CONSELHEIRO: Pedro de Almeida Grilo – CAU/DF.

PROCESSO Nº: 00390-00004754/2019-92

INTERESSADO: Secretaria de Estado de Turismo do Distrito Federal

ASSUNTO: Revisão do porte do engenho publicitário do Centro de Convenções Ulysses Guimarães

FIGURA 1 - Proposta original de alteração das fachadas do CCUG.

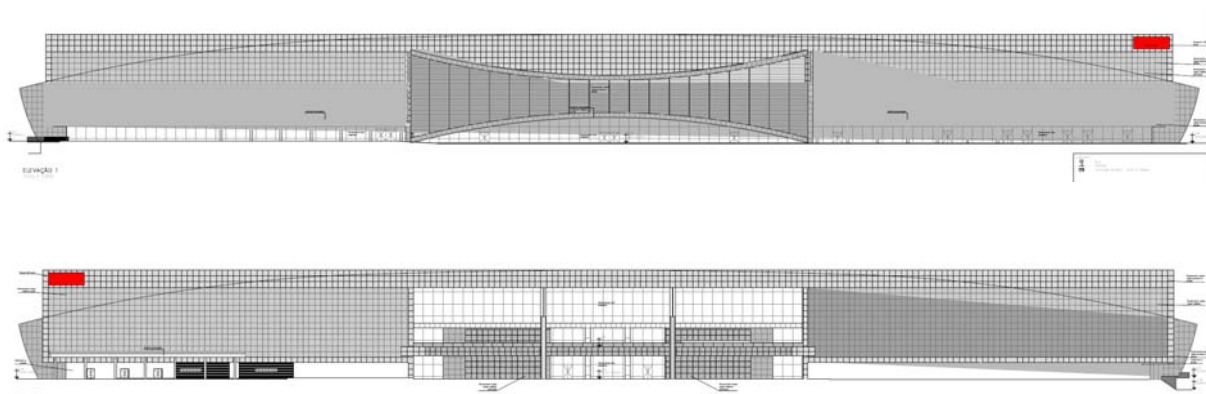
34 *“3.1 - Com relação à proposta de reforma da Fachada oeste (Elevação 1 - 19428986),*
35 *questionamos se, uma vez que não é legalmente permitida a implantação do painel de LED*
36 *proposto ou qualquer outro tipo de publicidade vertical nas fachadas, se há necessidade ou*
37 *justificativa para o fechamento em chapa rígida das extremidades norte e sul da edificação,*
38 *acima da altura atingida pela edificação já construída. Se não houver mais necessidade,*
39 *recomendamos a retirada, fazendo com que o fechamento em chapa rígida acompanhe a*
40 *curvatura da edificação existente, não gerando mais um bloqueio visual desnecessário.”*

120 FIGURA 5 - Proposição de engenho publicitário medindo 3,5x9m em frente ao CCUG

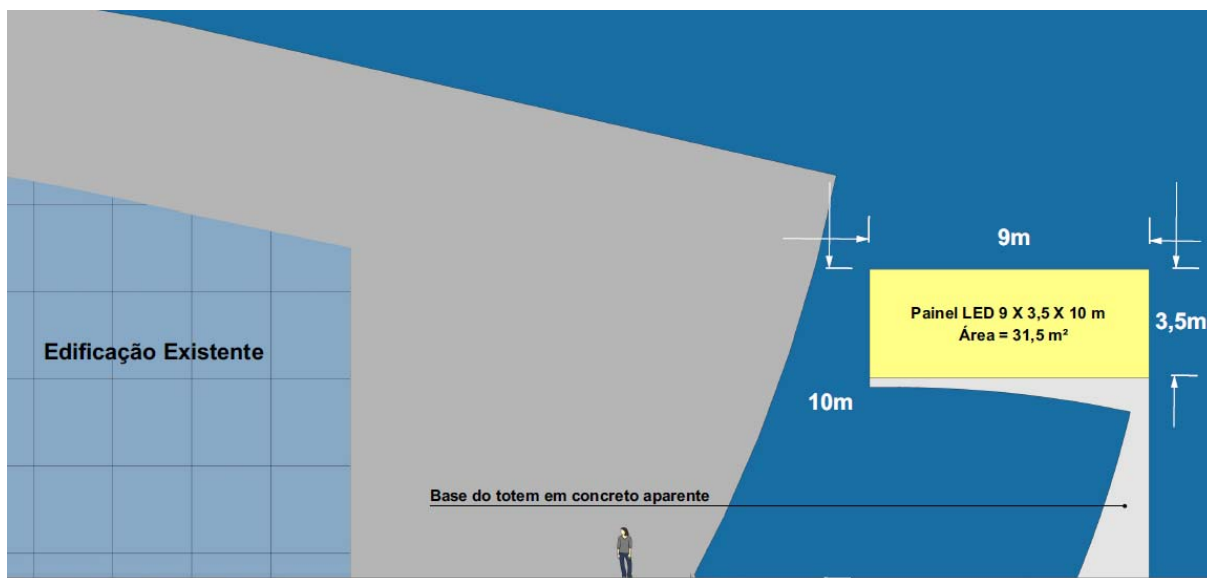
129 Não é objeto do presente relato a análise das diferenças de escala entre os edifícios
130 que se avizinham no Setor de Divulgação Cultural de Brasília. Contudo, é importante
131 ressaltar que são essas diferenças que geram uma leitura não uniforme do conjunto
132 edificado na região. Perante a situação consolidada fica a questão de como abordar os
133 novos elementos a serem inseridos ali, dentre os quais os engenhos publicitários. Devem
134 esses guardar proporção apenas com a edificação vizinha ou devem seguir uma relação
135 com as pessoas que ali circulam? Se compararmos à escala de um pedestre - ou um carro -
136 circulando no eixo monumental, veremos o quão grande é o engenho proposto,
137 independentemente à edificação vizinha.

141 Vê-se que, mesmo proporcional ao edifício, o novo totem possui a altura de um
142 edifício de 3 pavimentos, o que já o configura como um monumento em si, tomado em
143 relação ao pedestre ou veículo. Pode-se assim indagar, é positivo colocar outro monumento
144 ao lado de um dos maiores equipamentos da cidade?

168 Assim, proponho que se reduza as dimensões do engenho para o tamanho médio
169 (6,5x3m), um meio termo adequado ao contexto em que o edifício se insere. Sugiro ainda
170 que se permita a colocação de um engenho de tamanho médio em cada lado da edificação,
171 possibilitando que as duas vias do eixo monumental tenham acesso às informações nele
172 contida.
